**Bijlage 3. Behandeling van de adviezen en bezwaren bij het ministerieel besluit tot
definitieve bescherming als monument van de Duitse mitrailleurspost spoorlijn
(Hollandstellung) in Eeklo**

Objectnummer: 4.01/43005/164.1

Duitse mitrailleurspost spoorlijn (Hollandstellung),
Leopoldlaan zonder nummer

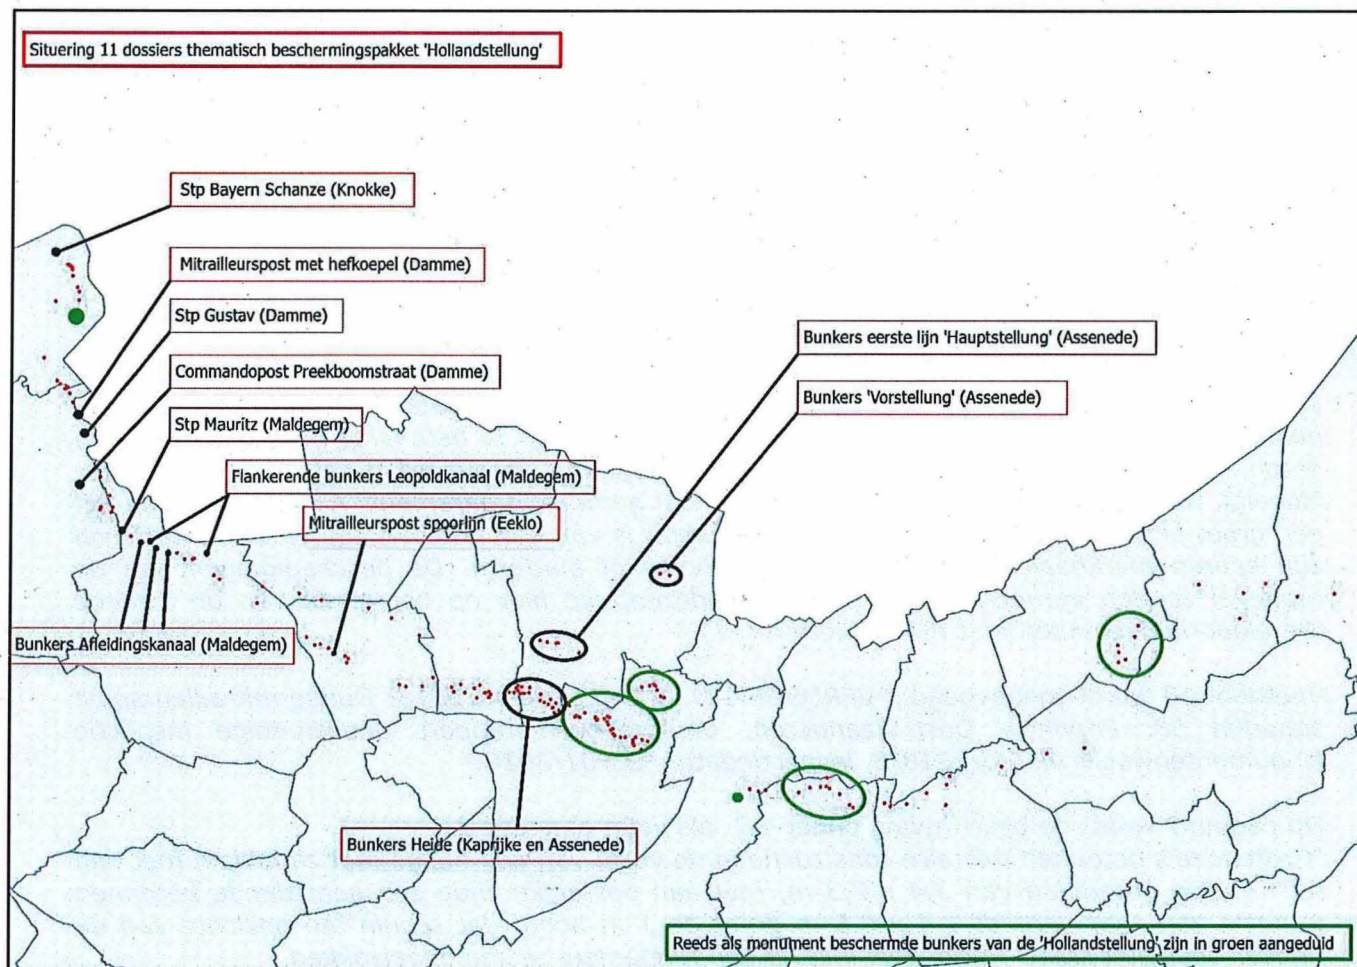
8. *De commissie erkent de erfgoedwaarde van de voorgestelde bunkers en acht de bescherming ervan verdedigbaar. De commissie heeft echter een heel aantal opmerkingen bij de voorgestelde dossiers. De commissie vraagt onder meer:*

- een overzichtslijst en -kaart toe te voegen aan de individuele beschermingsdossiers met de individuele ligging van de verschillende beschermingen;
- de inhoudelijke afstemming tussen voorliggend beschermingspakket en het beschermingspakket 'Hollandstelling' deel landmacht' te verduidelijken, alsook in welke mate beide pakketten samen een representatief en afgerond geheel vormen;
- de toetsing van de bunkers aan de selectiecriteria transparant te maken en de huidige contextuele criteria in elk dossier expliciet af te toetsen;
- de definities van de erfgoedwaarden te verduidelijken en te motiveren waarom aan een aantal bunkers een bepaalde waarde niet werd toegekend;
- de toelatingsplichtige handelingen op een aantal punten te verduidelijken.

De opmerkingen van de commissie werden hierboven besproken. Op vraag van de commissie wordt een bijkomend hoofdstuk toegevoegd aan de criterionota, met een globaal overzicht van de 11 geselecteerde beschermingsdossiers, die bovendien op een bijgevoegde kaart worden gesitueerd.

Op de bijgevoegde kaart worden de reeds als monument beschermde bunkers gesitueerd, evenals de bunkersites, die nu ter bescherming als monument worden voorgesteld.
